2023埋運発第29号

日本原燃株式会社

廃棄物埋設確認申請書の変更について

(2号廃棄物埋設地)

図 1-イ(イ)-1 廃棄物埋設地の設計図(1)

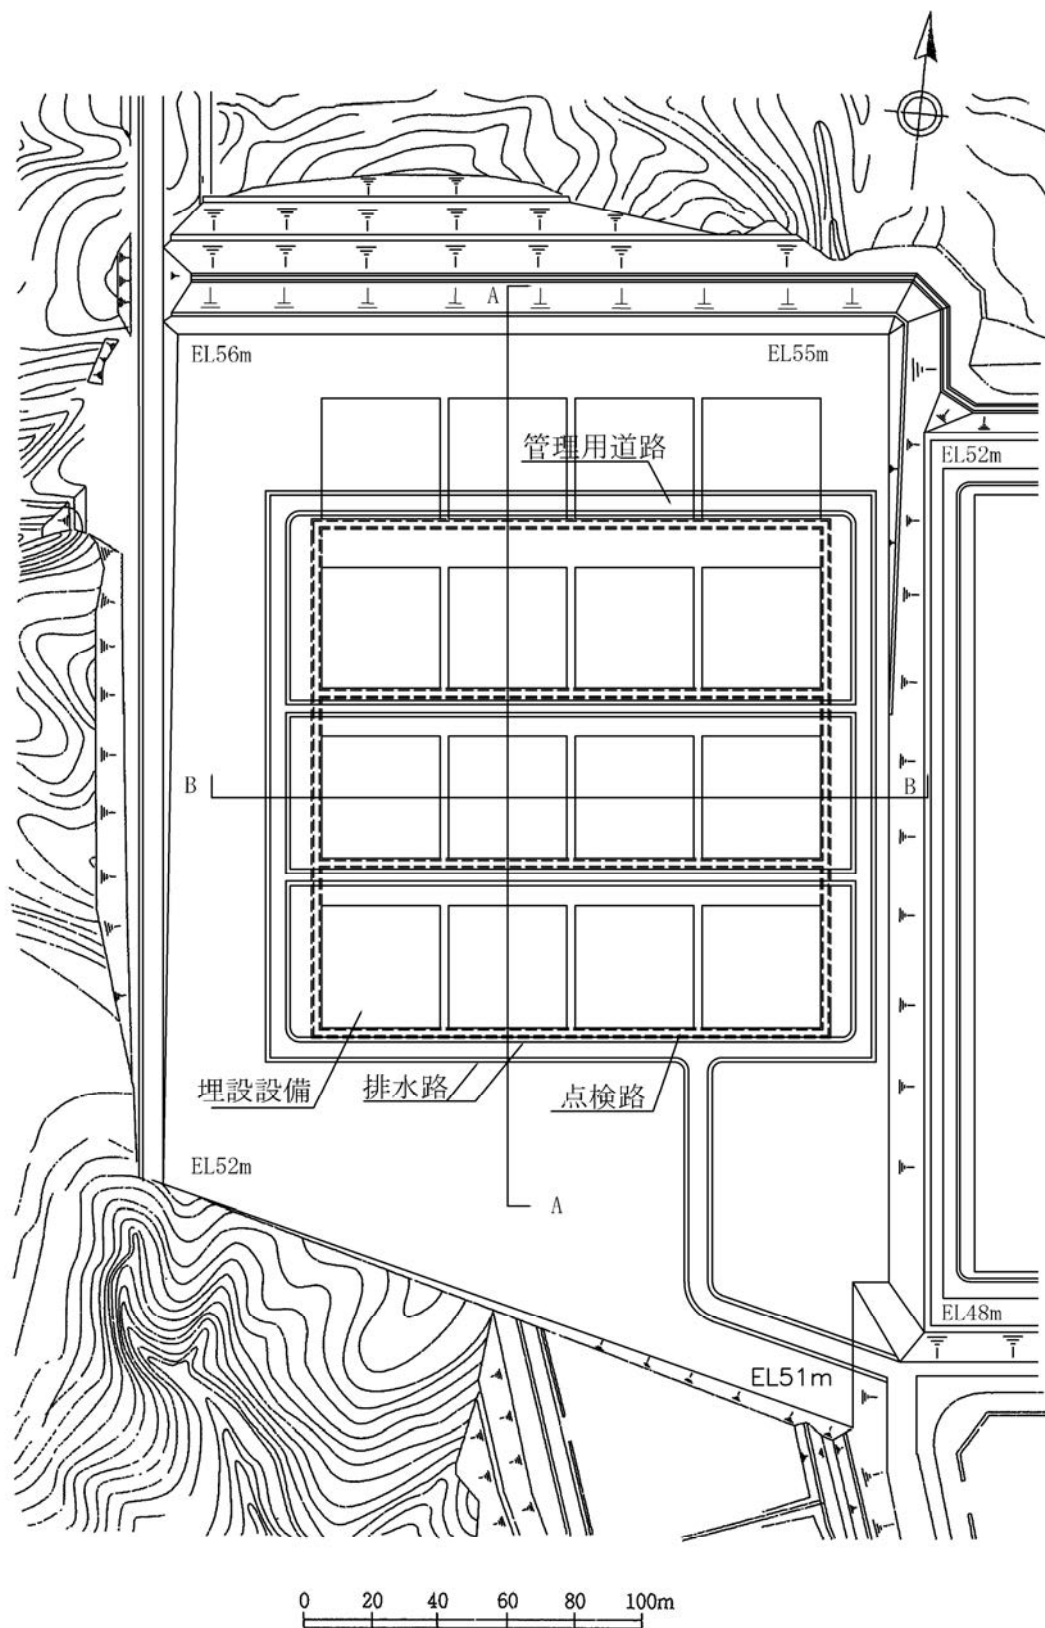
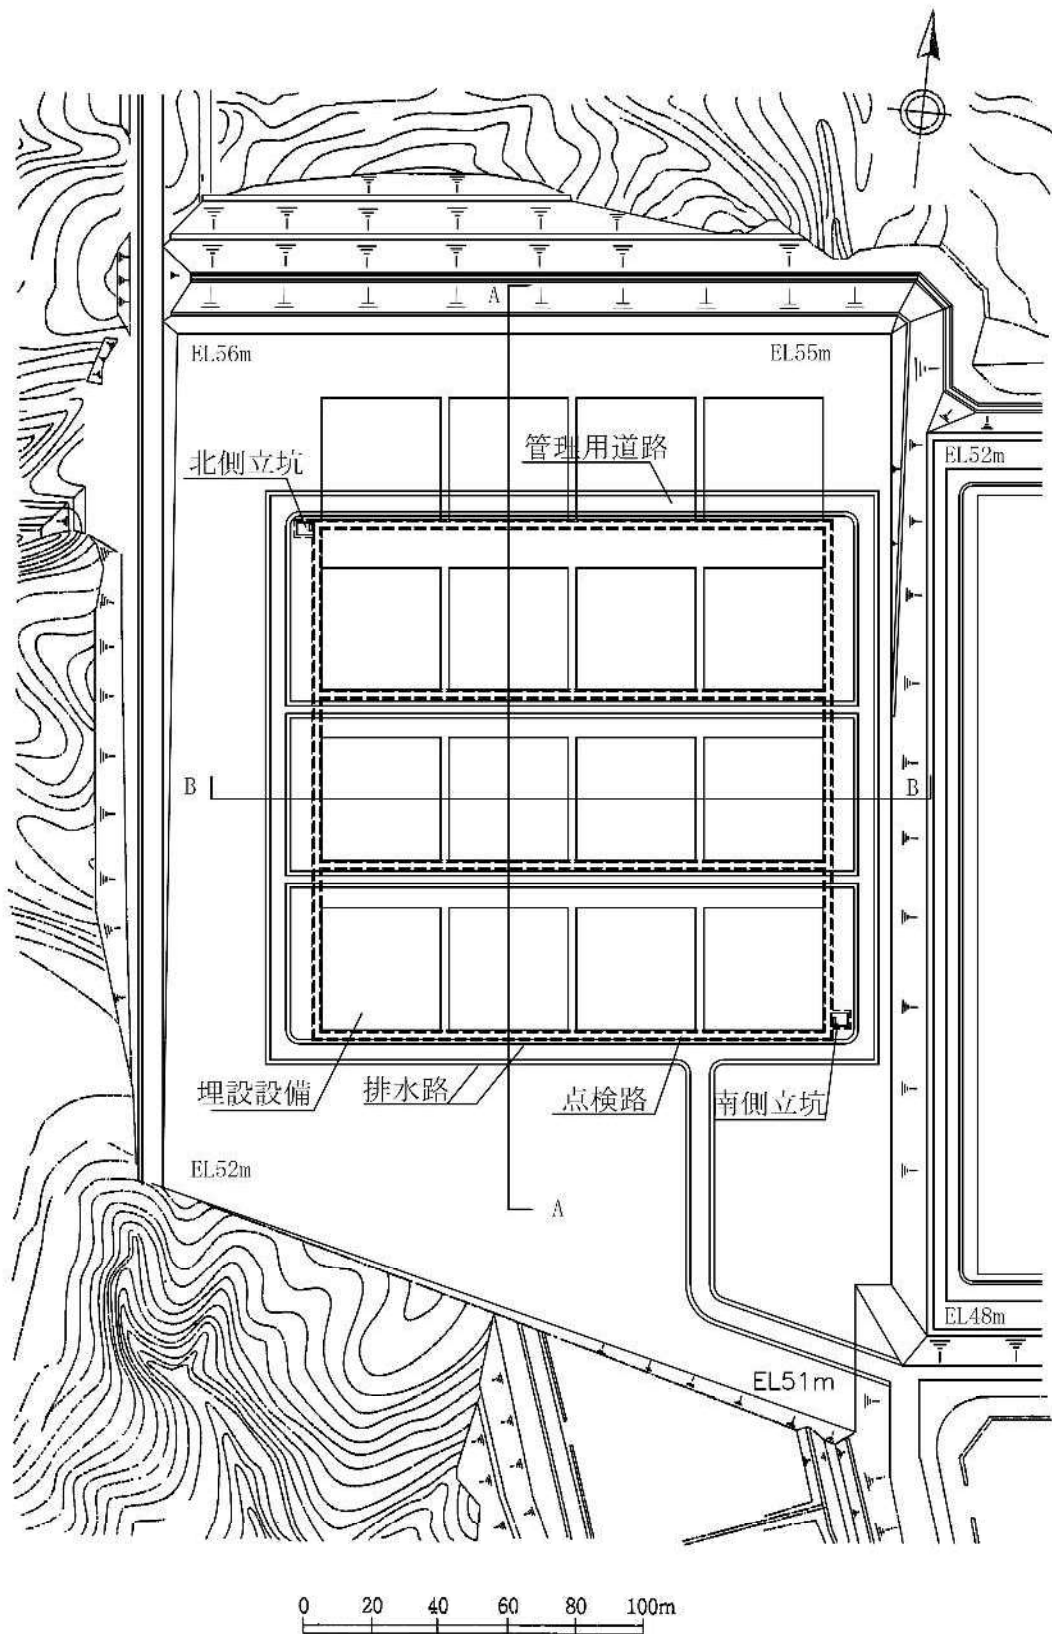
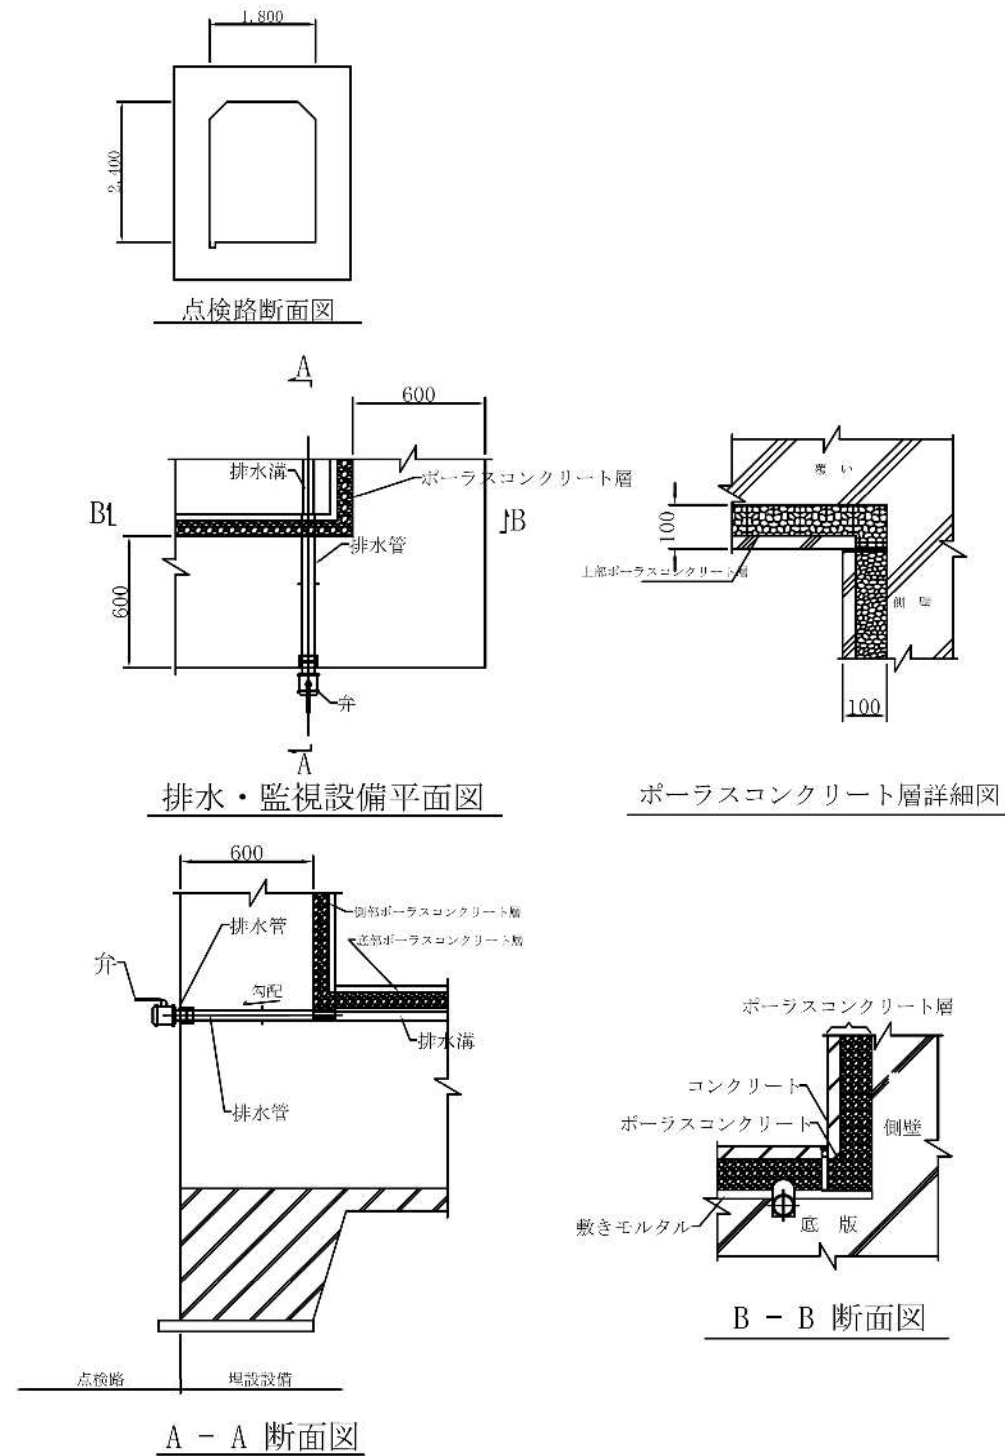
また、排水・監視設備の構造図および廃棄物埋設地の設計図について、点検路に係る事業変更許可の平面図にあわせて記載内容を見直すことから変更を行う。
